A
PREFEITURA MUNICIPAL DO RECIFE
SECRETÁRIA DE SAÚDE
PROCESSO LICITATÓRIO Nº 015/2026-GC 001-SEPLAG
PREGÃO ELETRÔNICO Nº 015/2026-GC001-SEPLAG
NÚMERO DE OFÍCIO: 04/2026-SESAU/SEINFRA/GCR
NÚMERO DO SEI: 33.067524/2025-60

Objeto: AQUISIÇÃO DE EQUIPAMENTOS MÉDICOS E UTENSÍLIOS HOSPITALARES (RAIO - X MÓVEL DIGITAL, RAIO X FIXO, APARELHO DE ANESTESIA E BOMBA INJETORA COM CONTRASTE PARA RM).

A empresa FUTURE MEDICAL LTDA., pessoa jurídica de direito privado, inscrita no CNPJ sob nº 27.545.324/0001-61, com sede na Av. Marechal Castelo Branco, nº 65, Bairro Campinas, São José/SC, CEP 88101-020, vem, respeitosamente, perante esta Administração, com fundamento na Lei nº 14.133/2021, especialmente nos princípios da legalidade, competitividade, isonomia, razoabilidade, julgamento objetivo e seleção da proposta mais vantajosa para a Administração Pública, apresentar a presente: **IMPUGNAÇÃO AO EDITAL COM PEDIDO DE ESCLARECIMENTOS E RETIFICAÇÃO DO TERMO DE REFERÊNCIA**, referente às especificações técnicas constantes no item 01 – **RAIO - X MÓVEL 300mA DIGITAL**, pelos fundamentos técnicos e jurídicos a seguir expostos.

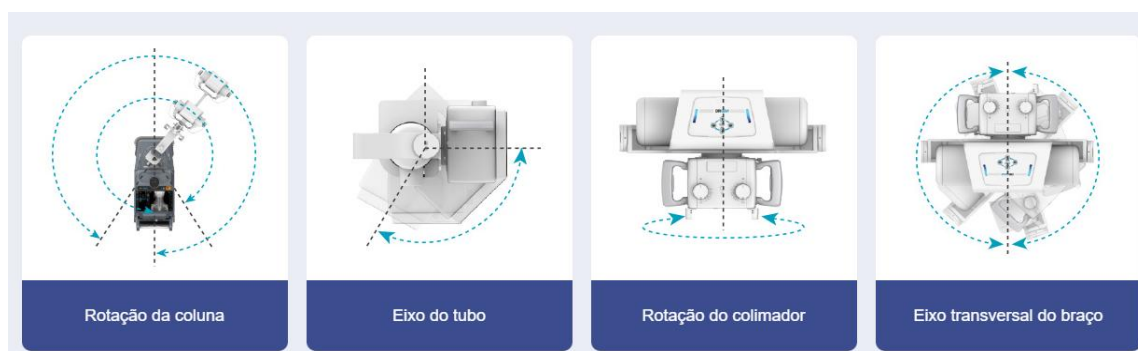
"Deve possuir braço porta tubo articulado do tipo telescópico ou pantográfico;"

"Rotação do conjunto tubo/colimador com variação de -90º a +90º ou maior;"

"Rotação da coluna com variação de -90º a +90º ou maior."

Entendemos que a Administração buscou garantir ampla capacidade de posicionamento radiográfico, mobilidade operacional, ergonomia e facilidade de realização dos exames à beira leito, especialmente em ambientes hospitalares críticos, UTIs, centros cirúrgicos e enfermarias.

Atualmente existem no mercado diferentes arquiteturas construtivas para sistemas móveis digitais, dentre elas equipamentos dotados de braço telescópico com coluna retrátil, ambos destinados à mesma finalidade clínica e operacional.

Dessa forma, considerando que o edital não estabelece arquitetura mecânica específica para o braço porta-tubo, comprometerá a elaboração das propostas, o julgamento objetivo e a diferença arquitetônica dos equipamentos/fabricantes, assim sugerimos a alteração para equipamentos dotados de braço telescópico com coluna retrátil, desde que atendidas integralmente as exigências funcionais, de posicionamento, angulação, desempenho radiográfico e segurança operacional previstas no edital.

"Deve possuir braço porta-tubo articulado do tipo telescópico, pantográfico ou sistema equivalente com coluna contrabalancada retrátil, desde que assegure amplitude de posicionamento compatível com as necessidades assistenciais previstas, incluindo rotação do conjunto tubo/colimador e da coluna de, no mínimo, -90° a $+90^{\circ}$ ou superior."

IMAGEM ILUSTRATIVA DA COLUNA RETRÁTIL

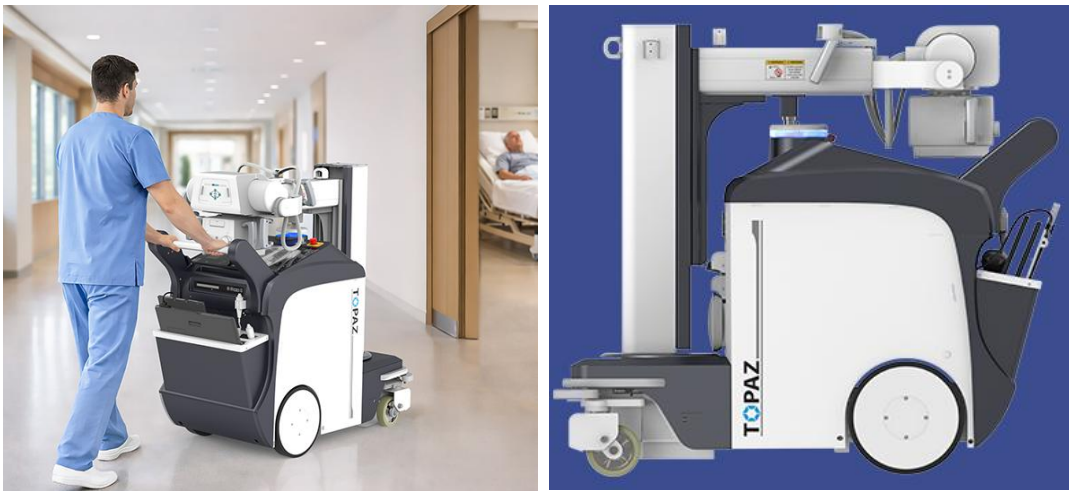
Os sistemas com braço telescópico/retrátil apresentam relevantes características técnicas e operacionais, tais como:

- maior estabilidade mecânica durante o deslocamento;
- melhor visibilidade frontal ao operador durante a condução do equipamento;
- menor área de ocupação física em corredores e elevadores hospitalares;
- maior segurança operacional em ambientes restritos;

- posicionamento preciso do tubo de Raios X;
- facilidade de armazenamento e transporte intra-hospitalar;
- redução de riscos de colisão durante movimentação;
- ampla liberdade de posicionamento para realização de exames radiográficos à beira leito.
